Přehledový list připomínek v lokalitě 342 / Konvářka

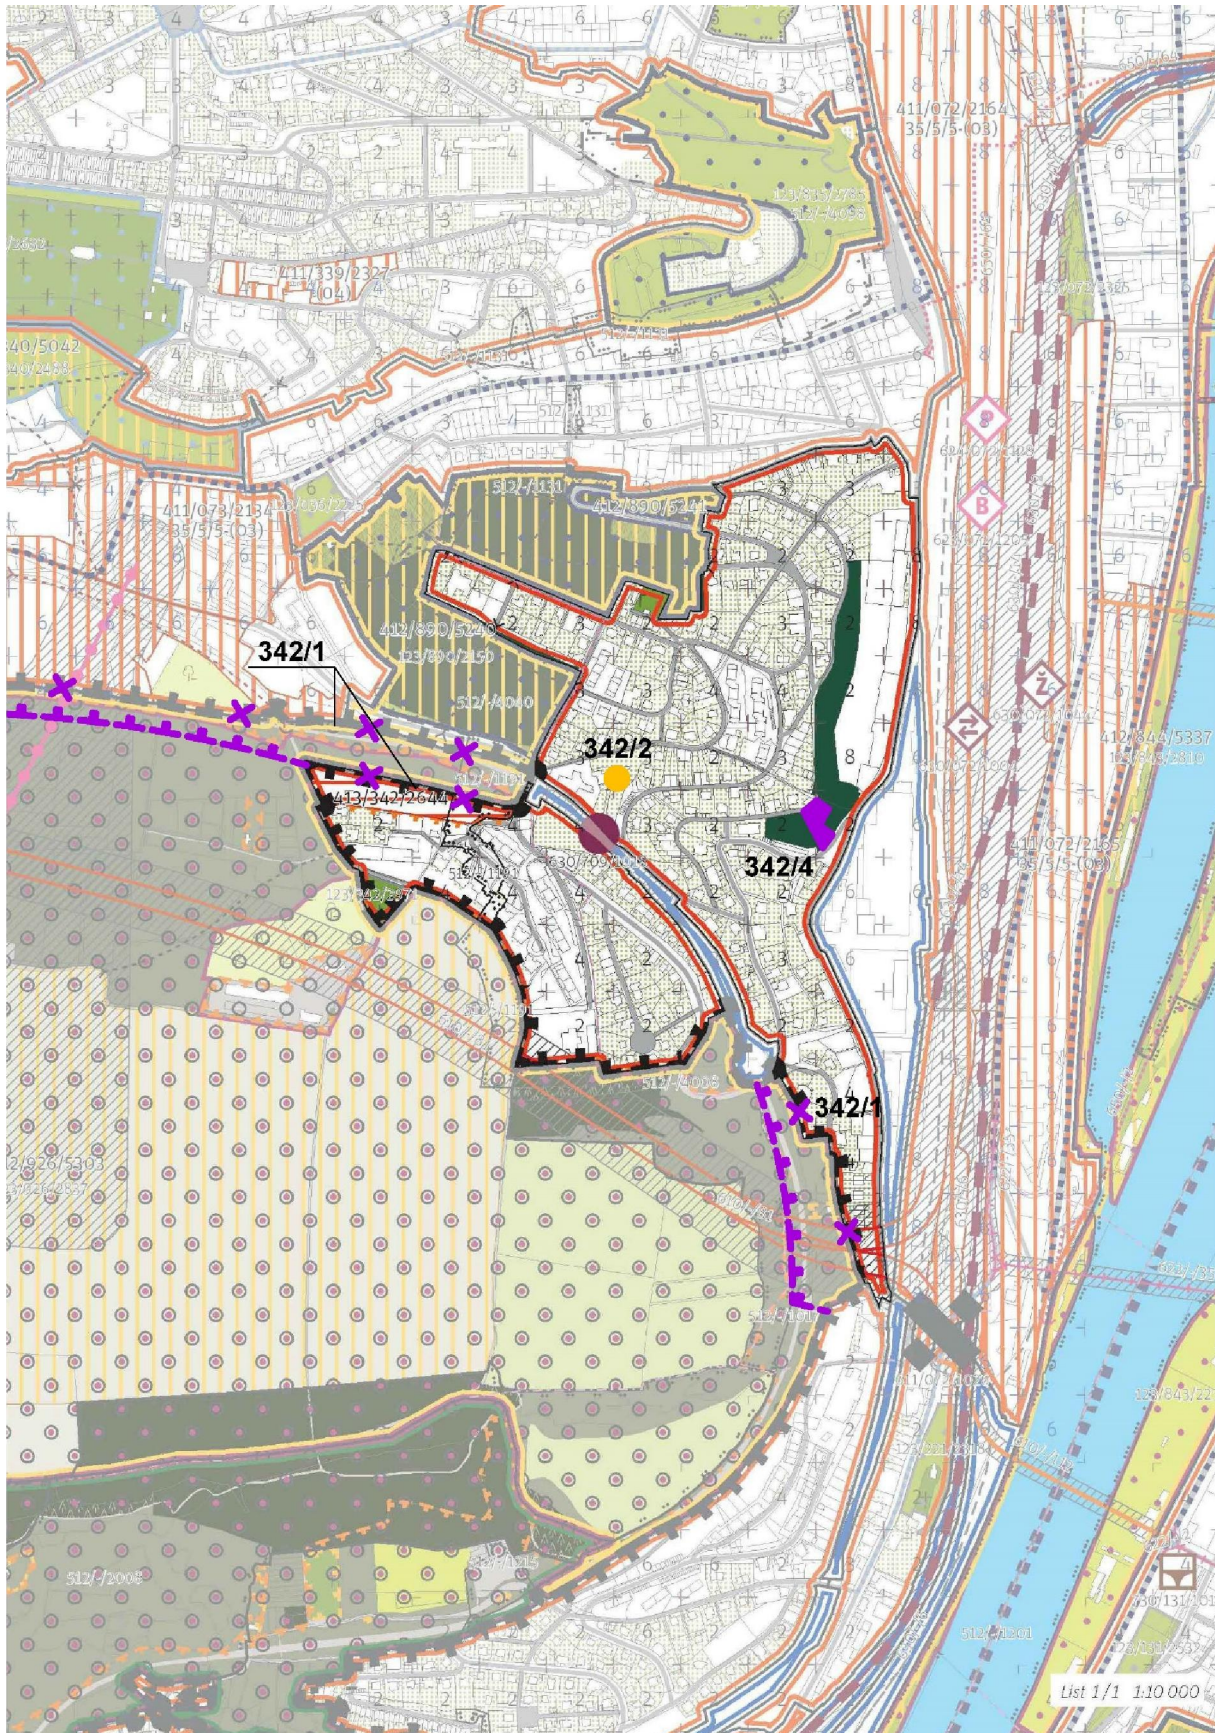
Posun hranice - Západní hranici lokality by měla tvořit lineární struktura - lokalita č. 709/Trať Pražský Semmering I, a nikoli 926/Dívčí hrady. Památka Ctirad se přesune do lokality č. 342/Konvářka. Tato připomínka je zásadní.

Odůvodnění: Železniční trať - lokalita č. 709/ Trať Pražský Semmering I., tvoří významný prvek v území, přirozeně limitující nezastavitelnou lokalitu č. 926/Dívčí hrady. Logika ne-zobrazování lineární - dopravní infrastruktury v ploše nezastavitelné lokality č. 926/Dívčí hrady zde není na místě, neboť železnice je součástí města, nikoli nezastavitelné krajiny ve městě - Dívčích hradů.

Vyznačení stávající MŠ Kroupova. Tato připomínka je zásadní.

Odůvodnění: Označení stávající OV z koordinačního výkresu 03 je nutné propsat také do základního výkresu 02 a tedy i do KLZ pro komplexní posouzení území. Schází i v kapitole 800/veřejná vybavenost.

Vypustit z výkresu 02 rastr Výškové regulace, ponechat jako informativní ukazatel ve Schéma 03. Tato připomínka je zásadní.

Odůvodnění: Výšková regulace pomocí čtverců 100 x 100 m je v území stabilizované lokality s jasnými objemy budov nadbytečná a nepřesná - zavádějící. Výšky hrubého rastru neodpovídají skutečné hladině. Pravidla pro dostavbu proluk či přestavbu stávajících objektů dostatečně jasně definují výšky existujících objektů a index využití lokality.

Zachovat plochu lesní jako celek. Tato připomínka je zásadní.

Odůvodnění: V platném ÚPn je plocha LR celistvá, v MPP je nezdůvodněně přerušena.
